工程变更申请书 (ECR)

变更申请时间	2020.09.25	车型代号	X3000	变更申请输入文件		
客户名称	陕汽	提出人	<input type="checkbox"/> 客户 <input checked="" type="checkbox"/> 公司 <input type="checkbox"/> 供应商	ECR编号	ECR0005497	
总成名称	气路总成			总成件号	---	
零/部件名称	6mm PU气管			零/部件件号:	BPC0000056	
项目阶段	<input type="checkbox"/> 模具开发阶段 <input type="checkbox"/> PPV阶段 <input type="checkbox"/> PP阶段 <input type="checkbox"/> P阶段 <input checked="" type="checkbox"/> 量产阶段			变更零件类型	<input type="checkbox"/> 自制件 <input checked="" type="checkbox"/> 采购件 <input type="checkbox"/> 外协件	
更改类型	<input checked="" type="checkbox"/> 设计 <input type="checkbox"/> 工艺 <input type="checkbox"/> 模具 <input type="checkbox"/> 夹具 <input type="checkbox"/> 检具 <input type="checkbox"/> 试验\检测方法 <input type="checkbox"/> 原材料 <input type="checkbox"/> 重要二次配套 <input type="checkbox"/> 其他:					
更改原因	<input checked="" type="checkbox"/> 改进措施 <input type="checkbox"/> 预防措施 <input type="checkbox"/> VA/VE <input type="checkbox"/> 客户要求 <input type="checkbox"/> 其它			是否需提交客户批准	<input type="checkbox"/> 是 <input checked="" type="checkbox"/> 否 <input type="checkbox"/> N/A

工程变更通知书 (ECN)

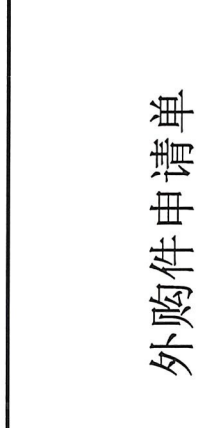
更改等级	<input type="checkbox"/> 级别1		<input type="checkbox"/> 级别2		<input checked="" type="checkbox"/> 级别3
	<input type="checkbox"/> 级别4		较大的更改: 该更改将影响产品的外形、安装或功能		重要的过程更改: 对客户而言该更改有明显的外观变化
变更申请内容	变更申请前: 1. X3000车系与车身对接气管形式为6*4mm透明PU气管, 目前反馈存在装配整车后脱开问题。			变更后: 1. 将现有450mm长度的6*4mm透明PU气管更改为450mm长度的6*4mm黑色尼龙气管。 2. 将现有进口4-6变径接头 (BPC0000014), 更改为轩德6车型使用的快插变径接头 (BPC0000027) 3. 此方案西安装车已进行批量验证无问题。	
	是否影响其它项目? (下列填写项目名称)			<input checked="" type="checkbox"/> 是 <input type="checkbox"/> 否	
	F3000				
验证\试验方式	<input checked="" type="checkbox"/> 样件验证 <input type="checkbox"/> 小批试装 <input type="checkbox"/> 需路试 <input type="checkbox"/> 内部试验 <input type="checkbox"/> 委外试验 <input checked="" type="checkbox"/> 客户试验/验证/装车 <input type="checkbox"/> 其他 ()			是否影响制造过程	
是否影响物流			<input type="checkbox"/> 是 <input checked="" type="checkbox"/> 否		影响安路普装配工艺
批准后进行更改所需时间			10个工作日		
主送单位	研究院各部门、西安工厂、安路普制造				
发放部门	<input checked="" type="checkbox"/> 制造厂 <input type="checkbox"/> 财务部 <input checked="" type="checkbox"/> 前期采购部 <input type="checkbox"/> 营销部 <input type="checkbox"/> 物流 <input type="checkbox"/> 质量 <input checked="" type="checkbox"/> 前期质量部 <input checked="" type="checkbox"/> 工艺 <input checked="" type="checkbox"/> 产品开发 <input type="checkbox"/> 供应 <input type="checkbox"/> 其它_____
